改善箇所説明図

オイルシール補助板

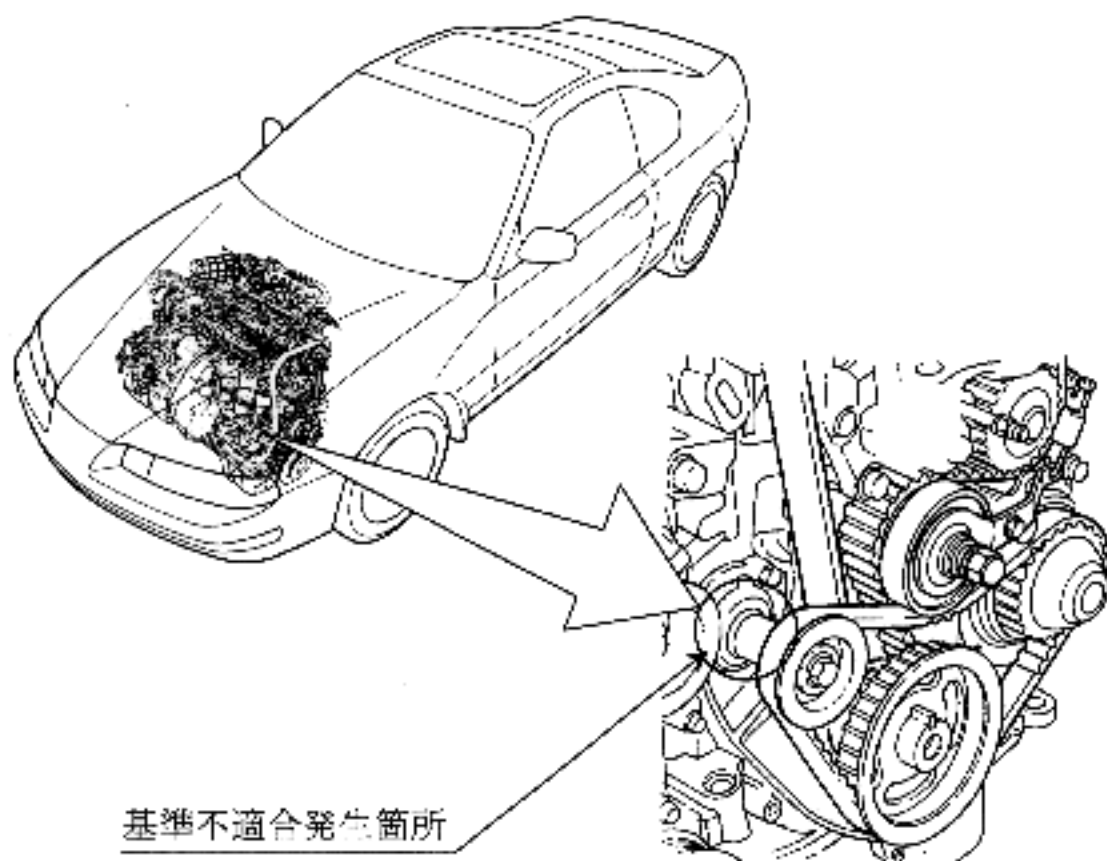
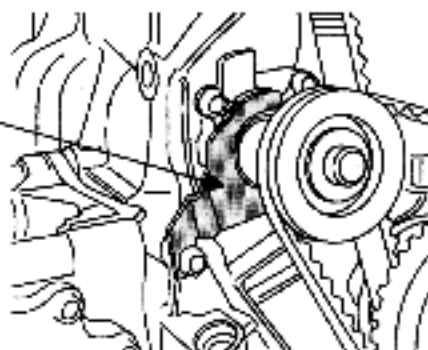
原動機において、バランスシャフトのオイルシールの組付け指示が不適切なため、そのままの状態で使用を続けると、シールの保持力が低下し、最悪の場合、当該シールが抜け出し、エンジンオイルが漏れるおそれがある。

全車両、当該シールの抜け出しを防止する、補助板を追加する。
